NAMNA INWESTYCJA
Przebudowa i remont budynku nr ew. 16
z przeznaczeniem na Stację Uzdatniania Wody
oraz pomieszczenie węzła cieplnego w
Mazowieckim Specjalistycznym Centrum Zdrowia
im. prof. Jana Mazurkiewicza

BRANŻA
ARCHITEKTURA

PRZEWKÓJ A-A
STAROSTWO POWIATOWE
w Pruszkowie
Wydział Architektury
ul. Działyńska 30, 05-802 Pruszków

DOKUMENTACJA POWYKONAWCZA

NR RYSUNKU
TW-A-PA-02

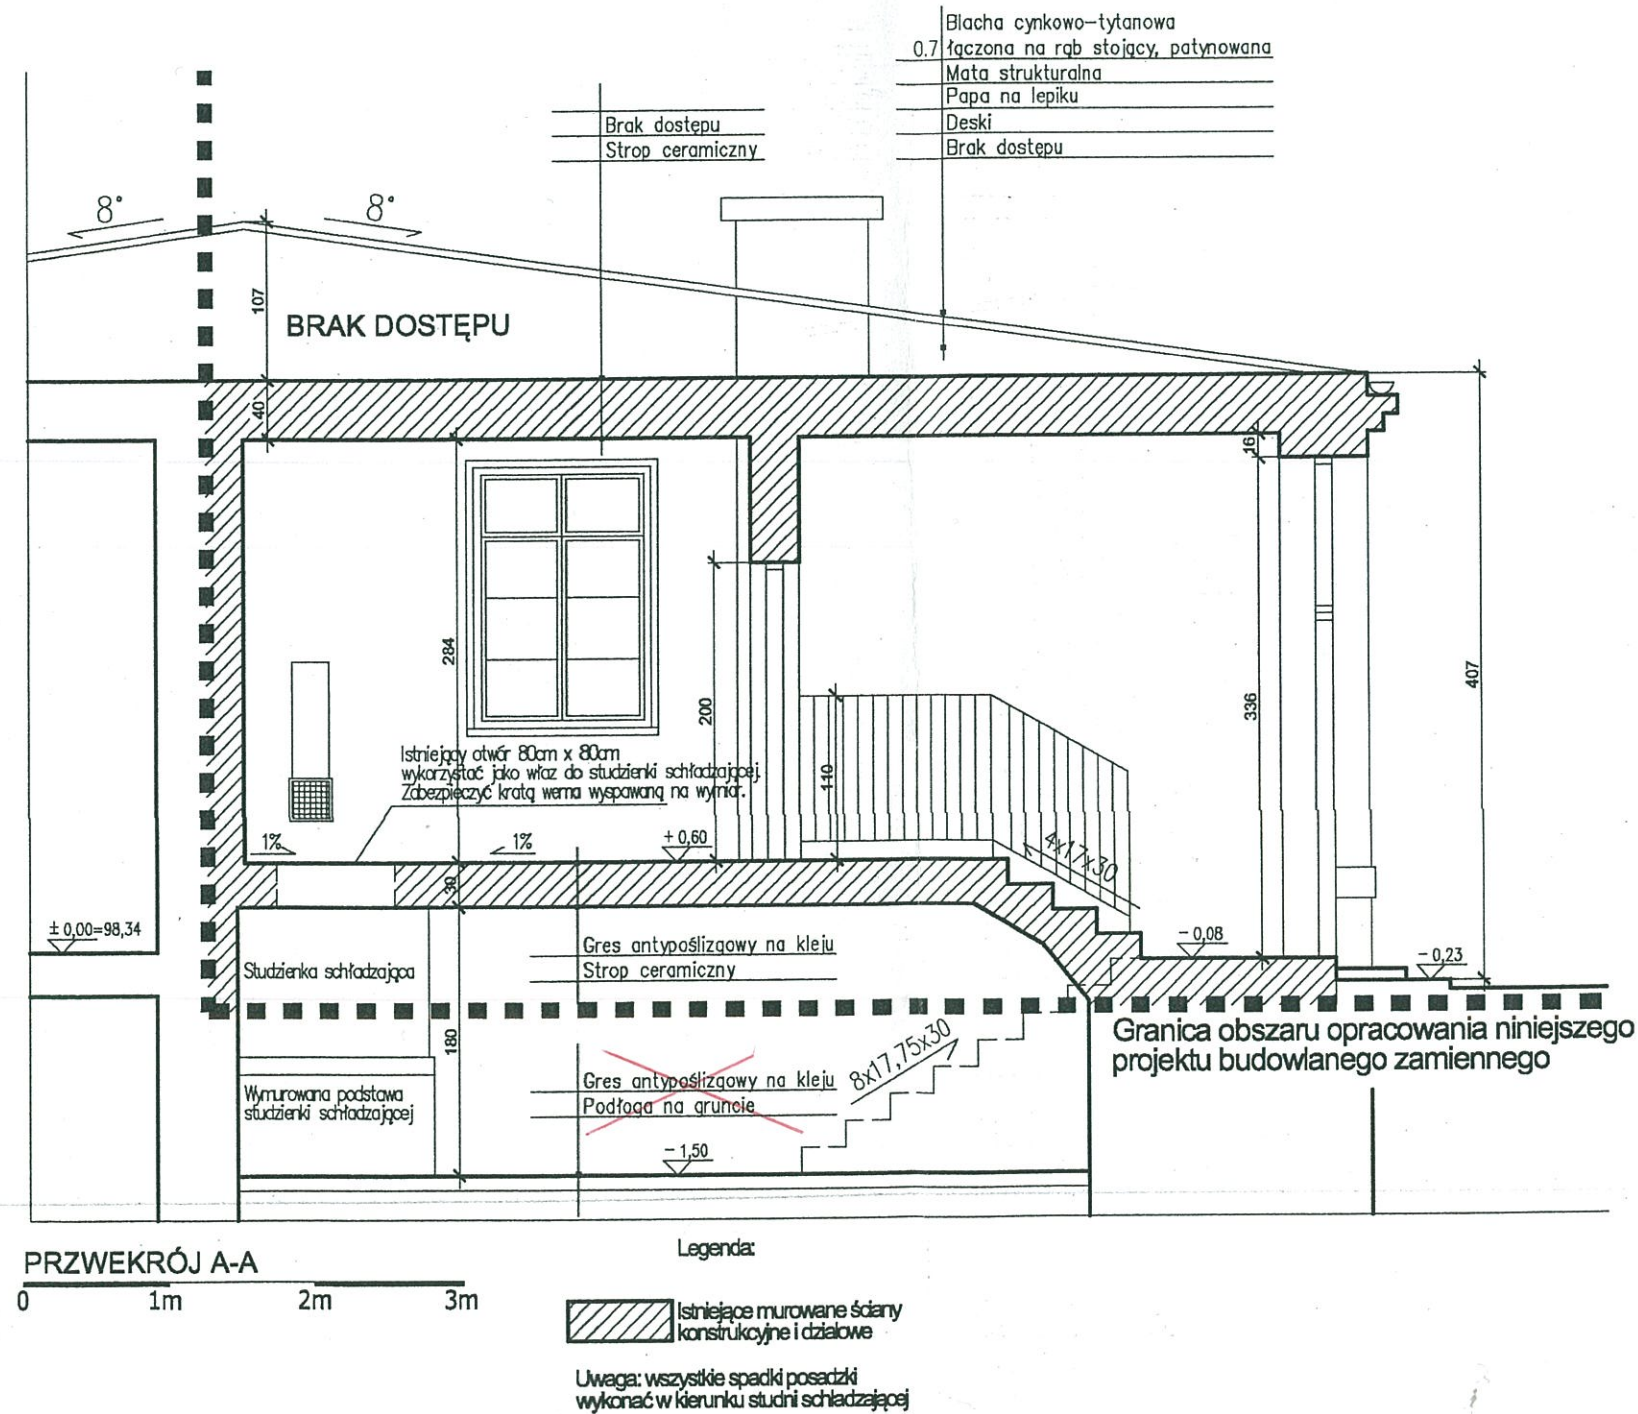
Roboty wykonane niezgodnie z projektem
DOKUMENTACJA
POWYKONAWCZA
zmiany zamieszczone w czerwonym
ELEKTRO... sp. z o.o.
07-410 Ostrołęka
ul. Bohaterów Westerplatte 5
mgr inż. *Magorzata Gąwrońska*

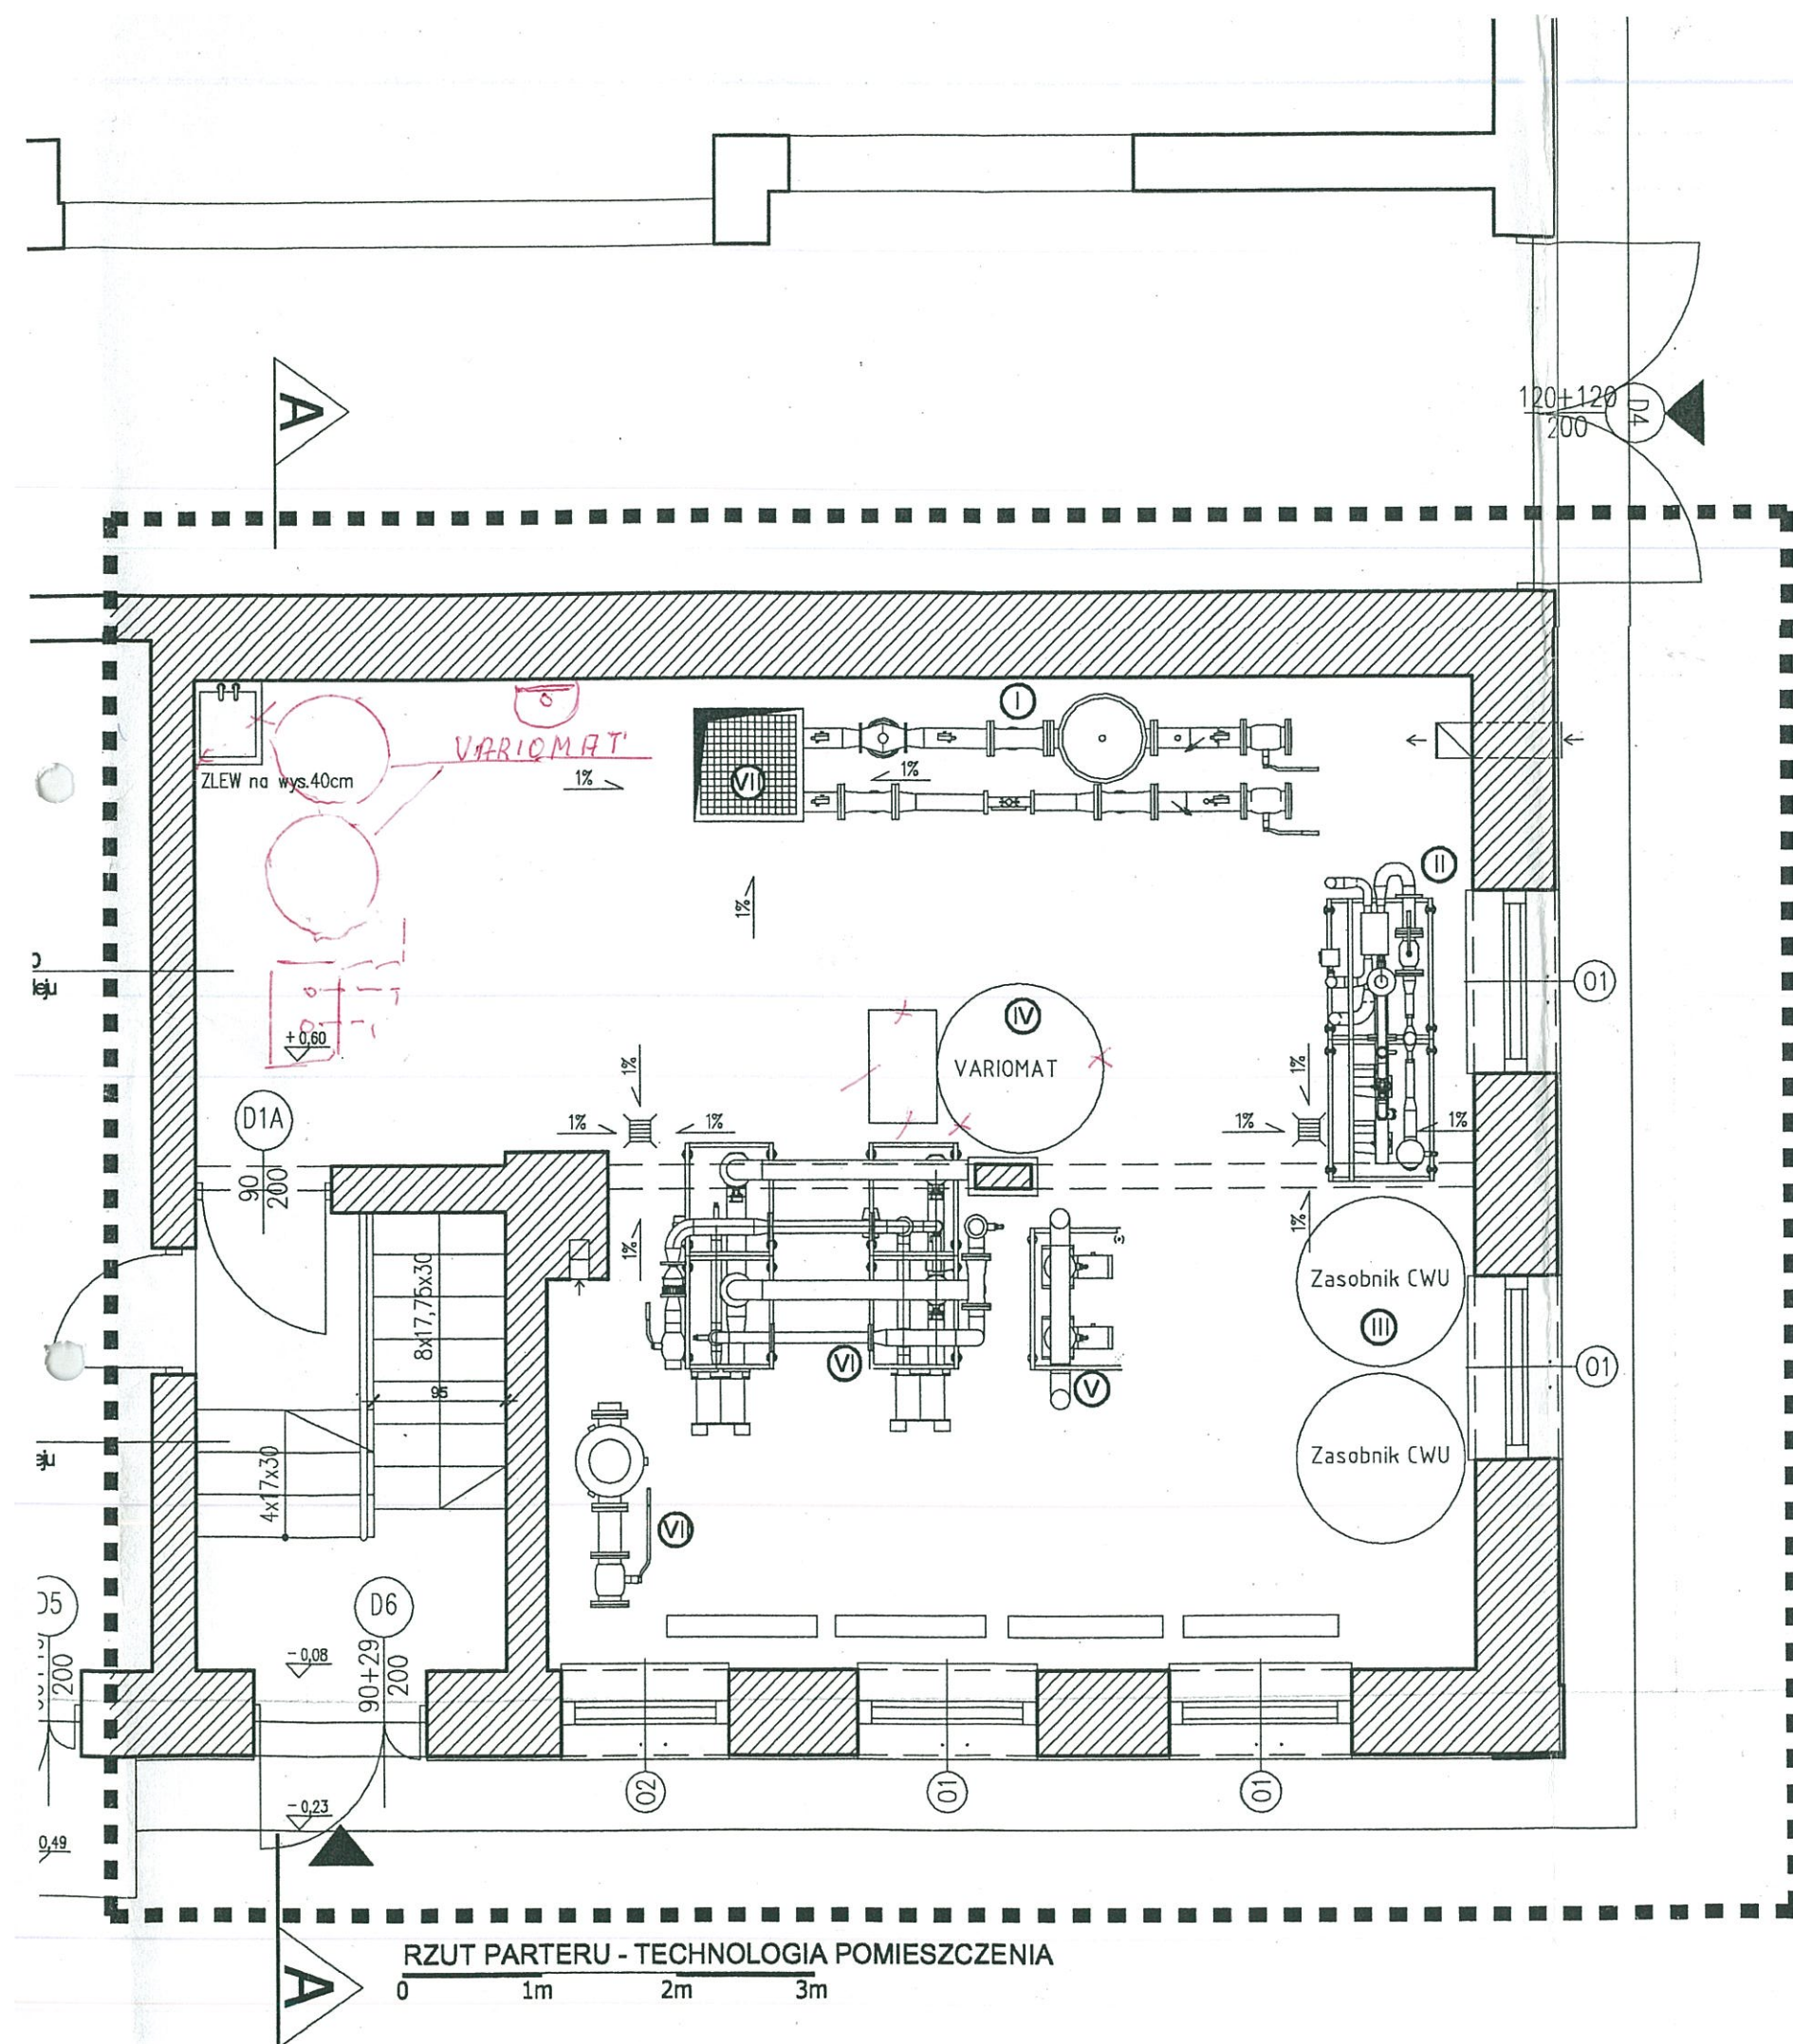
Roboty wykonane niezgodnie z rysunkiem

ELEKTRO... sp. z o.o.
07-410 Ostrołęka
ul. Bohaterów Westerplatte 5
mgr inż. Małgorzata Gawrońska
zmiany oznaczono kolorem czerwonym
